改善箇所説明図

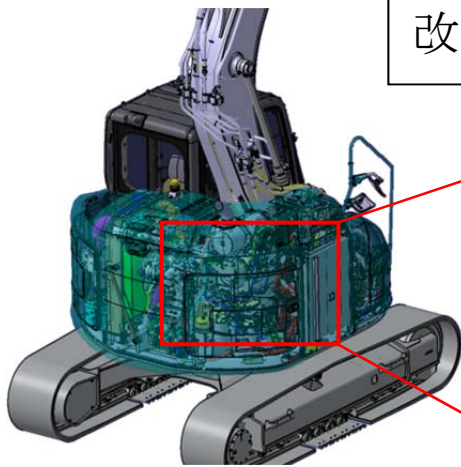
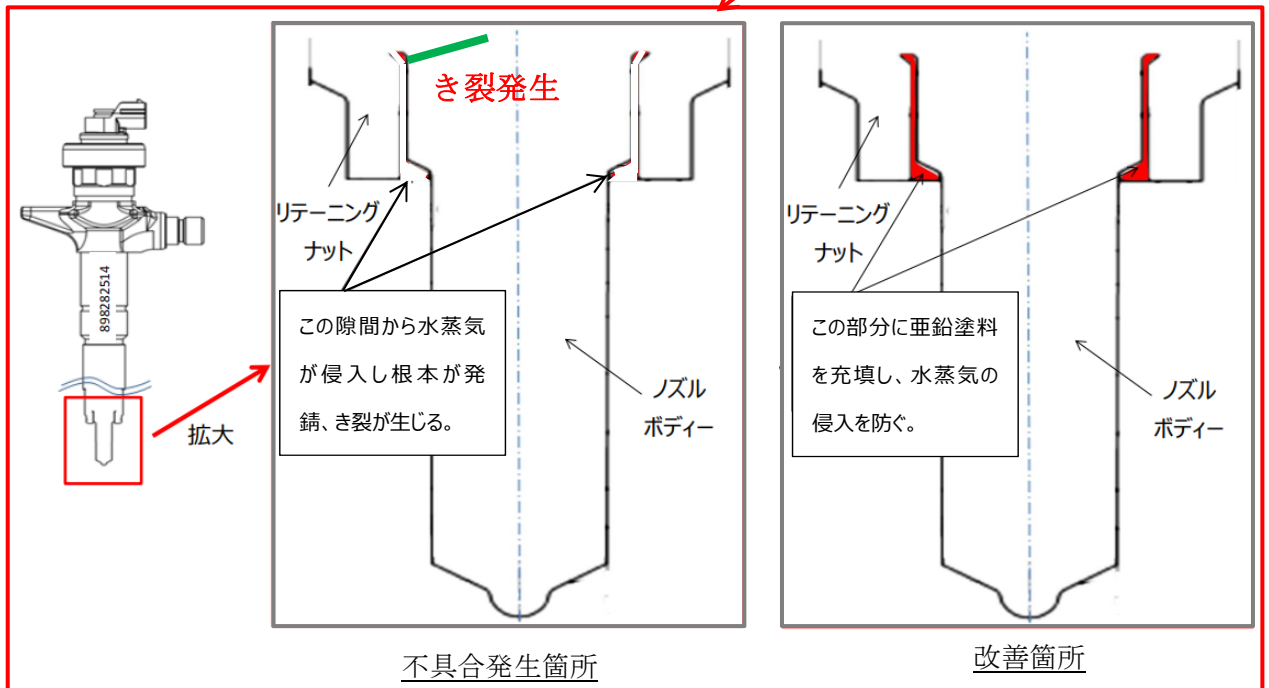
不具合発生箇所

ショベル・ローダの燃料噴射装置において、表面温度が低いいため当該装置内部に入り込んだ燃焼ガスに含まれる水分により発錆し、そこに引っ張り応力がかかることでき裂が生じることがある。そのため、燃焼室へ燃料が異常流入し、黒煙の発生や原動機の内部部品の破損に至るおそれがある。

全車両、燃料噴射装置の発錆部位に亜鉛塗料を充填、硬化させることで燃焼ガスが侵入しない構造とした対策品に交換する。

エンジン銘板横に白色ペンキでマーキングを行う。
